**3.20. ANEXO N°20: REMISIÓN N°3 DEL EXPEDIENTE DEL PRC DE MAULLÍN.**

**3.20.1. Anexo N°20.1: Remisión Municipal N°3 PRCM a SEREMI MINVU para Inf. Técnico.**

# **PLAN REGULADOR COMUNAL DE MAULLIN REGIÓN DE LOS LAGOS**

**INFORME CON MINUTA DE RESPUESTA A REPAROS FORMULADOS  
POR LA DIVISIÓN DE INFRAESTRUCTURA Y REGULACIÓN  
DE LA CONTRALORÍA GENERAL DE LA REPÚBLICA  
EN OFICIO N° 5.412, DE 2019.**

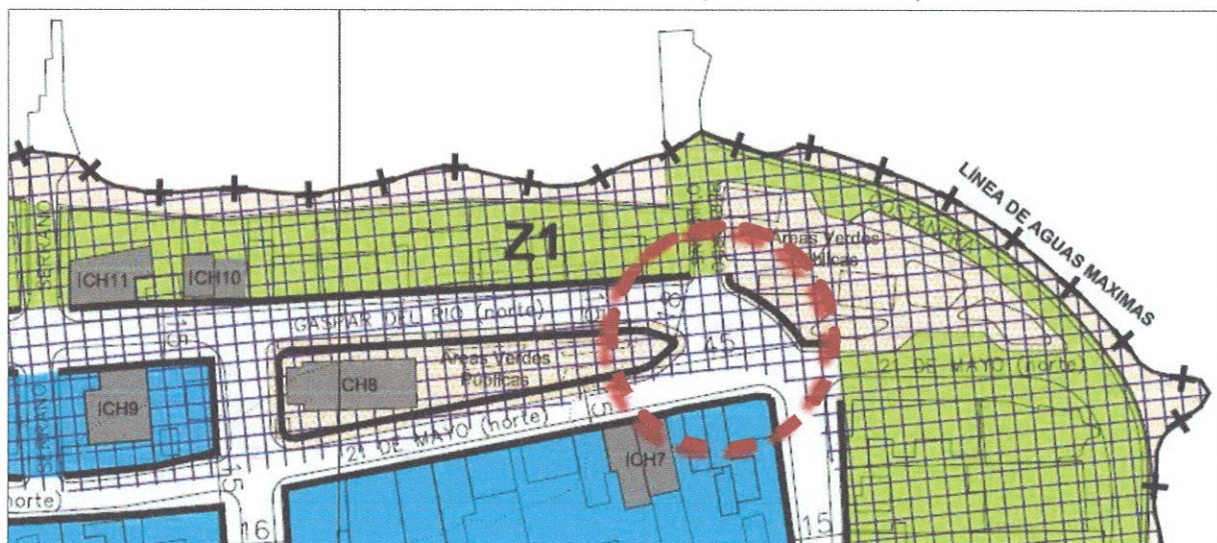
Por su parte, también se mantiene parcialmente lo reparado en el N°10, letra a), del antedicho pronunciamiento -en relación a los planos-, por cuanto, el ancho mínimo entre líneas oficiales de la vía Gaspar del Río, entre Diego de Almeyda y Bernardo O'Higgins, no coincide con el dibujado en el atingente plano.

En el plano explicativo PRCM-1, referente a la vía colectora "Gaspar del Río (norte)", se aprecia que el "Ancho entre Líneas Oficiales" "Existente" es superior a lo indicado en la OL -CAPITULO VII., Art. 11º-, y también en el Estudio de Capacidad Vial, esto es, "Variable: 14-18 metros": esto puede verse al comienzo de las Áreas Verdes Públicas (Plaza de Armas).

- (1) En el cuadro de "Red Vial Estructurante" de la OL -CAPITULO VII., Art. 11º-, en la columna de "Anchos entre Líneas Oficiales" se precisan los datos de la columna "Existente" con el valor: "Variable: 14-45 metros",
- (2) En el cuadro de "Red Vial Estructurante" del Estudio de Capacidad Vial, en la columna de "Anchos entre Líneas Oficiales" se precisan los datos de la columna "Existente", con el valor "Variable: 14-45 metros", y

- (3) En el plano explicativo PRCM-1, se mejora la representación gráfica, precisando una cota de 45m al comienzo de la Áreas Verdes Públicas (Plaza de Armas).

Subsanando el reparo formulado, se revisan las definiciones y acotaciones de la vía referida, precisando la definición de "Anchos entre Líneas Oficiales" del cuadro de Red Vial Estructurante de la OL –CAPITULO VII., Art. 11º–, y del Estudio de Capacidad Vial (anexo a la Memoria Explicativa), y su acotación en el plano explicativo PRCM-1.

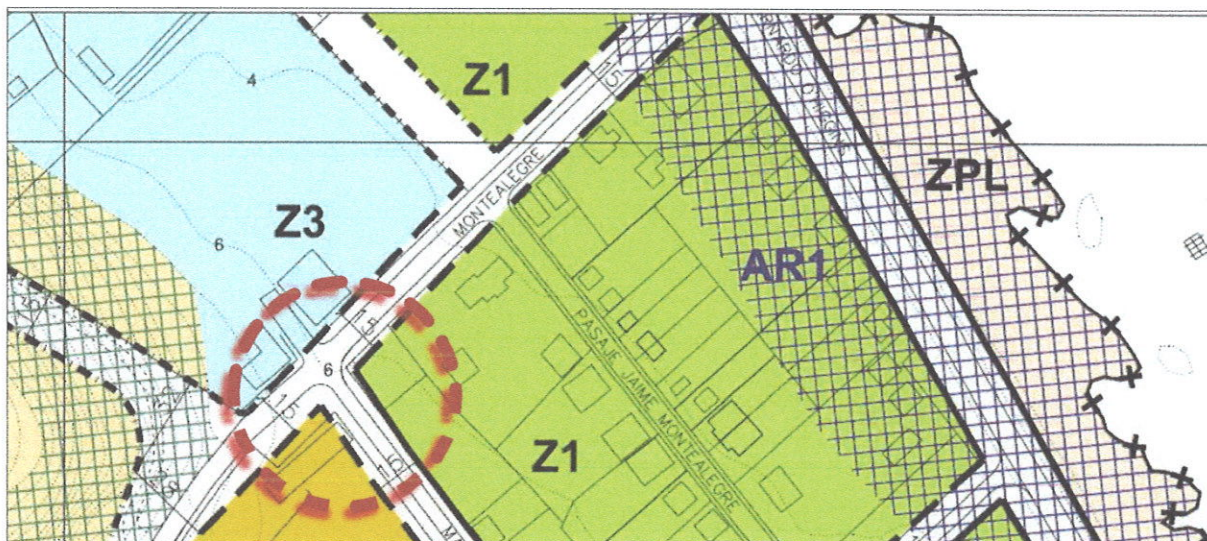
2. En el artículo 11 de la OL, en el cuadro Red Vial Estructurante, la vía Montealegre -en su tramo desde Gabriela Mistral hasta Bernardo O'Higgins-, en la columna observación apunta "Ensanche Simétrico Ambos Lados", en circunstancias que el ancho existente es "Variable: 11-20 metros" y proyectado solo de 15 metros.

En el cuadro de Red Vial Estructurante de la OL –CAPÍTULO VII., Art. 11º–, y del Estudio de Capacidad Vial (anexo a la Memoria Explicativa) figuraba lo siguiente:

- (1) En el cuadro Red Vial Estructurante de la OL –CAPÍTULO VII., Art. 11º–, y del Estudio de Capacidad Vial (anexo a la Memoria Explicativa), figura ahora lo siguiente:

NOMBRE DE LA VIA	TRAMO		ANCHO ENTRE LINEAS OFICIALES		TIPO DE VIA	OBSERVACIÓN
	DESDE	HASTA	EXISTENTE	PROYECTADO		
Montealegre	Gabriela Mistral	Bernardo O'Higgins	11 metros	15 metros	Existente	Ensanche Asimétrico Ambos Lados

- (2) En el plano explicativo PRCM-2 se mejora además, la representación gráfica incorporando cota gráfica en la esquina de calle Montealegre con calle Manuel Plaza.

Subsanando el reparo formulado, se revisan las definiciones y acotaciones de la vía en comentario, precisando la definición referida a "Ancho entre Líneas Oficiales" "Existente", y mejorando la definición referida a "observación", en el cuadro "Red Vial Estructurante" de la OL –CAPÍTULO VII., Art. 11º–, y del Estudio de Capacidad Vial, y su representación en el plano explicativo PRCM-2.

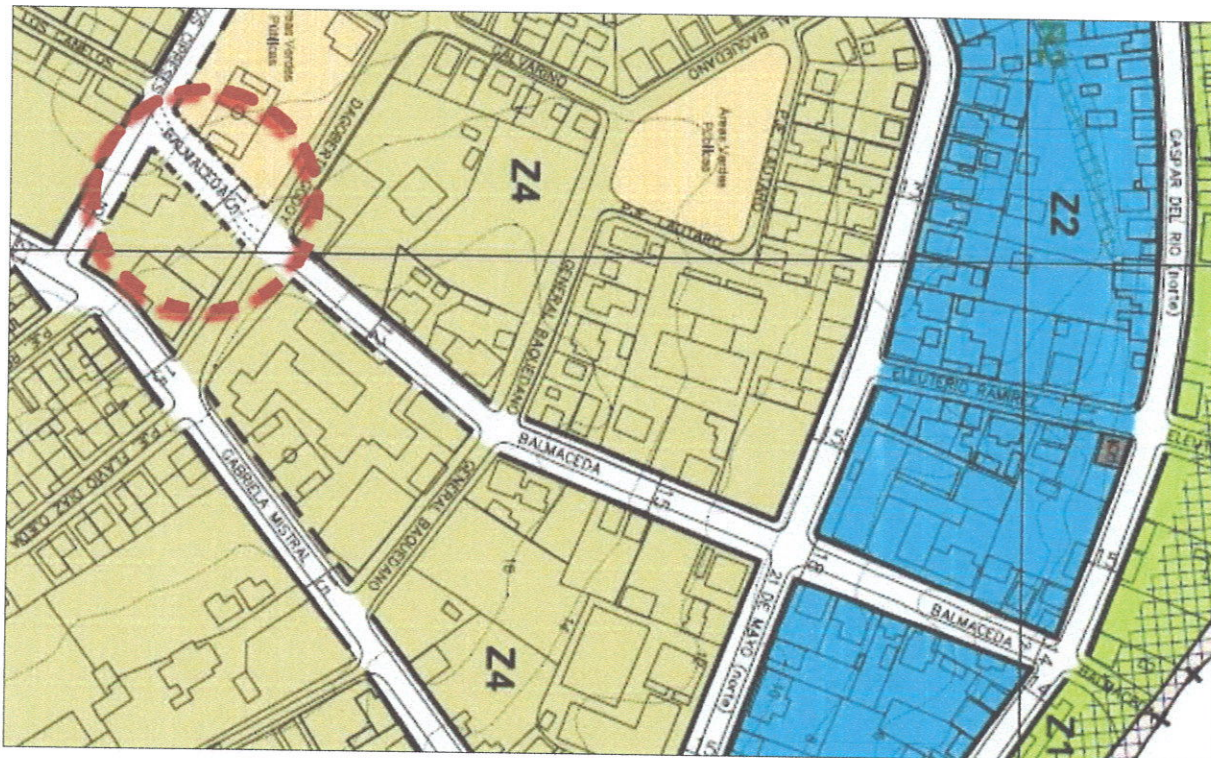
A su vez, en esta ocasión se modificó el perfil proyectado de 13 a 15 metros de la vía de servicio Balmaceda en su tramo Dagoberto Godoy - Los Cipreses sin que se advierta fundamento para ello.

Subsanando el reparo formulado, se revisan las definiciones y acotaciones de la vía de servicio Balmaceda en su tramo Dagoberto Godoy – Los Cipreses, observando que este tramo de vía se proyectó erróneamente con 13 metros de ancho en el plano explicativo PRCM-1, y ello tuvo su reflejo en el Estudio de Capacidad Vial, y en la OL.

Dados estos antecedentes, y ante la imposibilidad de proyectar una “vía de servicio” con un ancho inferior al mínimo exigido en el Art. 2.3.2. de la OGUC, esto es, 15 metros, se fundamenta la subsanación propuesta para esta vía, inserta en la Red vial estructurante y por tanto dada *“su especial importancia para el desarrollo del correspondiente centro urbano”*<sup>1</sup>, a partir de *“los conceptos urbanísticos que guían el desarrollo de los distintos sectores... y sus barrios, [y] las características de las actividades urbanas que se emplazan en los bordes de [la vía]”*<sup>2</sup>, expuesto ello a continuación:

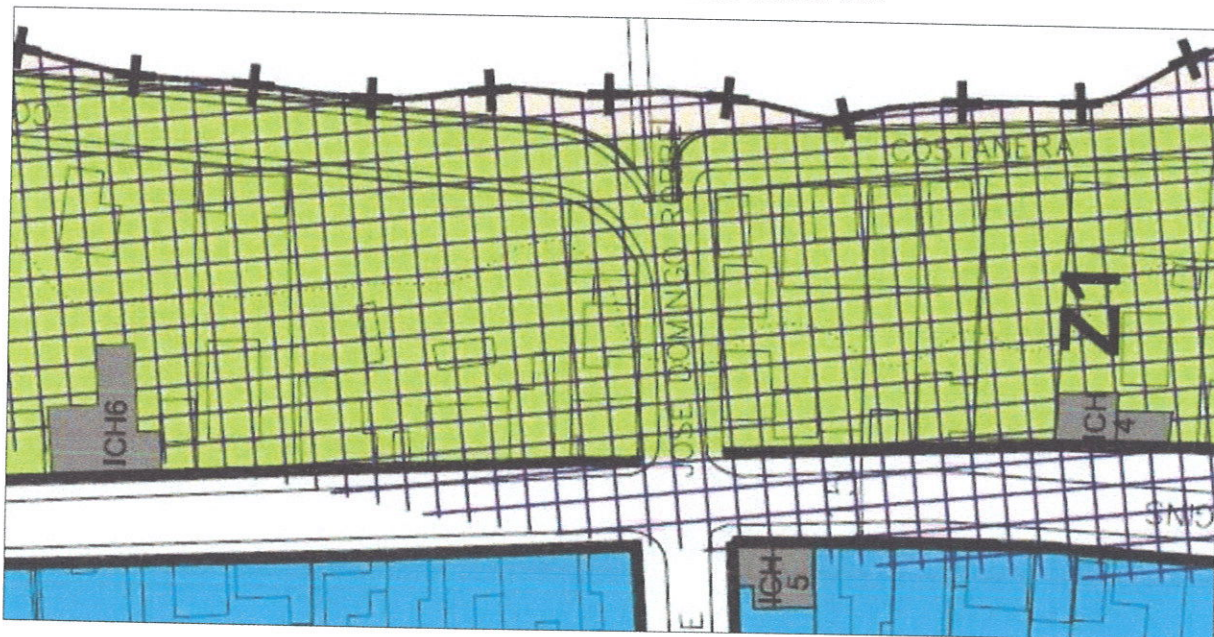
**4. Sobre los Inmuebles de Conservación Histórica, se aprecia que las direcciones de los inmuebles "Casa Morales", "Casa Torres" y "Casa Domínguez" indicadas en las fichas de la memoria explicativa y en la OL no coinciden con lo graficado en el plano PRCM -1 (aplica criterio contenido en el dictamen N° 13.254, de 2018, de este Órgano de Control).**

Revisando el dictamen 13.254, de 2018, pareciera que la observación se refiere a que los Inmuebles de Conservación Histórica (ICH) no llevan un número asociado en los Planos Explicativos, como sí figura en la Ordenanza Local y en las fichas del Estudio de Patrimonio Comunal (anexo a la Memoria Explicativa).

- En el plano explicativo PRCM-1: se mejora la representación gráfica de los "ICH" incorporando un número a cada uno de éstos de acuerdo con la OL.

- En el Estudio Patrimonio Comunal: se mejoran las fichas del capítulo 3.4., incorporando numeración, de acuerdo con la OL, en los ICH representados en los croquis de situación de cada ICH.
